**Avis délibéré de la mission régionale
d'autorité environnementale
Hauts-de-France
sur le projet de parc éolien « Le Ployron » sur la commune de
Le Ployron (60)
Étude d'impact du 28 mars 2025**

AVIS DÉLIBÉRÉ n° 007190/GUNENV adopté lors de la séance du 9 décembre 2025 par
la mission régionale d'autorité environnementale Hauts-de-France

Carte de présentation du projet (pièce 14 - plan 25000ème)

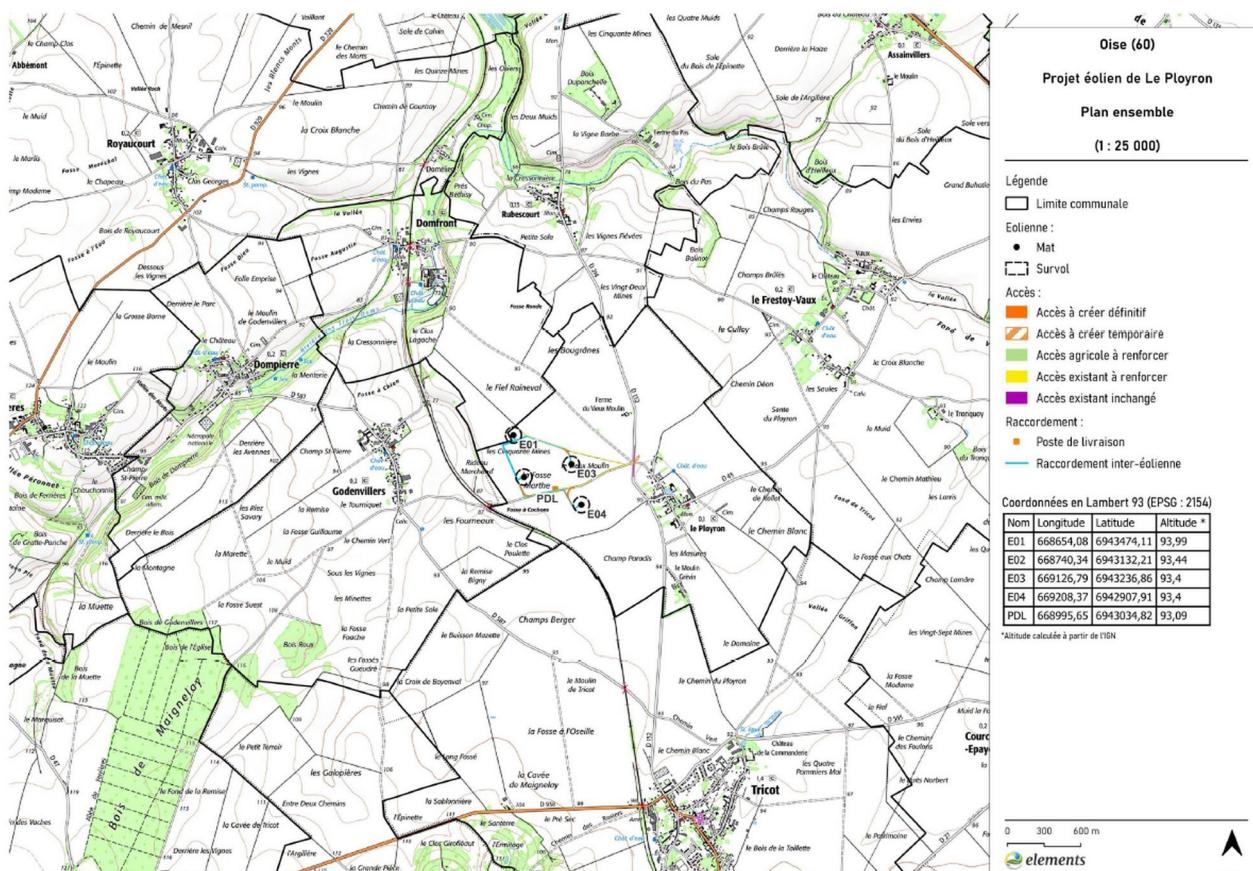
L'avis est rendu sur un projet de quatre éoliennes d'une hauteur maximale de 165 mètres et de garde au sol¹ d'au moins 33,5 mètres, localisées comme indiqué ci-dessous.

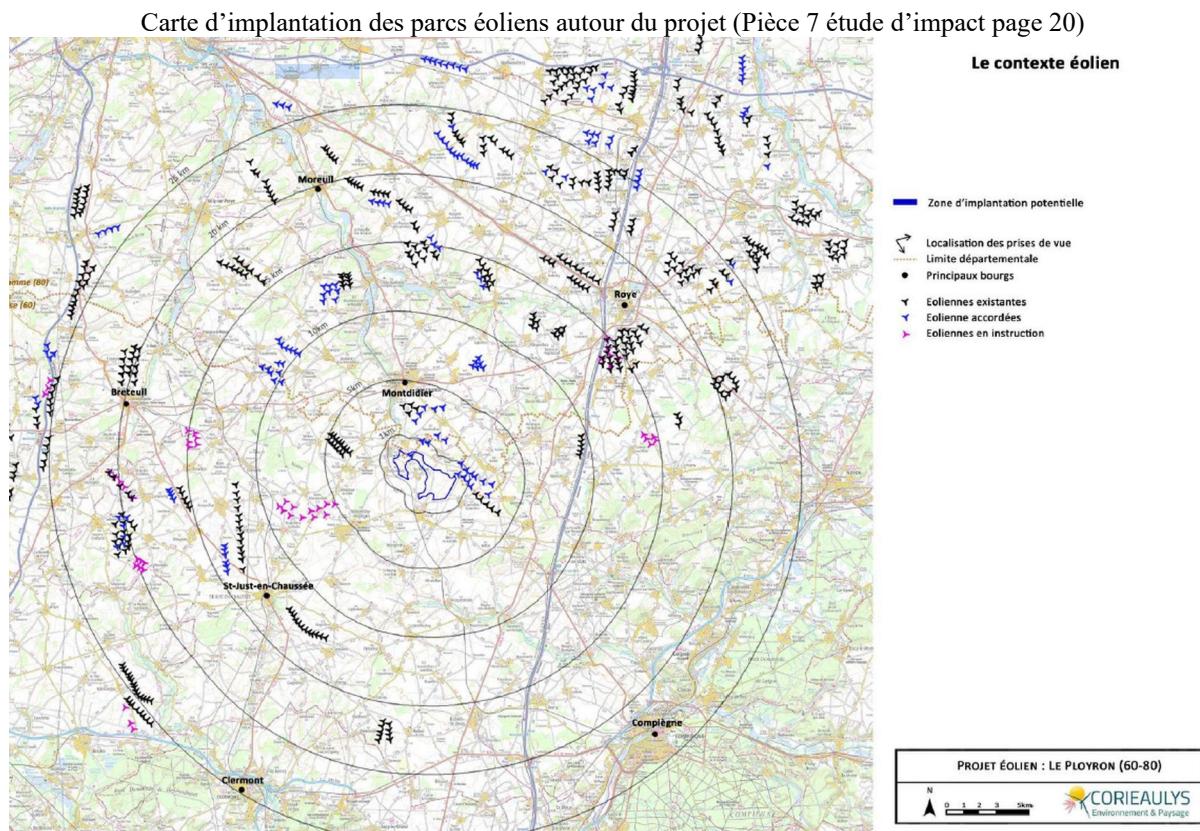
Le projet est localisé dans un contexte éolien très marqué et la carte ci-après fait apparaître de très nombreuses éoliennes.

Le dossier ne précise pas suffisamment le contexte éolien dans lequel le projet vient s'insérer.

L'inventaire des parcs éoliens existants, autorisés et en instruction n'est pas présenté.

L'autorité environnementale recommande d'inventorier les parcs éoliens présents dans un rayon de 20 kilomètres autour du projet en précisant les exploitants et leurs caractéristiques (nombre d'éoliennes, hauteurs des mâts, etc).
